**Forum mondial de l'harmonisation
des Règlements concernant les véhicules****185^e session**

**Accord de 1958 : Examen de projets d'amendements
à des Règlements ONU existants, soumis par le GRSP****Proposition de complément 7 à la série 02 d'amendements
au Règlement ONU n° 129 (Systèmes améliorés
de retenue pour enfants)****Communication du Groupe de travail de la sécurité passive***

Figure 3
Distance minimale pour l'essai de choc latéral

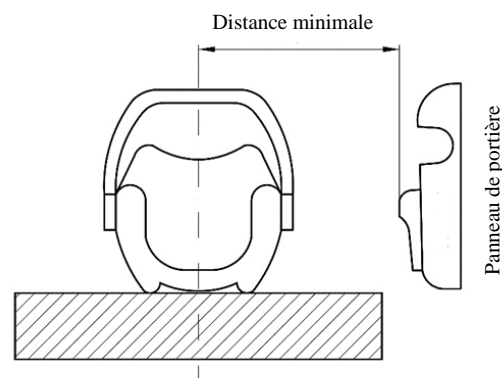
Pour chaque essai, la position initiale du panneau de portière utilisé pour l'essai de choc latéral par rapport à la banquette d'essai doit être réglée compte tenu de la distance minimale entre le panneau et le centre de la place assise, comme indiqué à la figure 3 ;
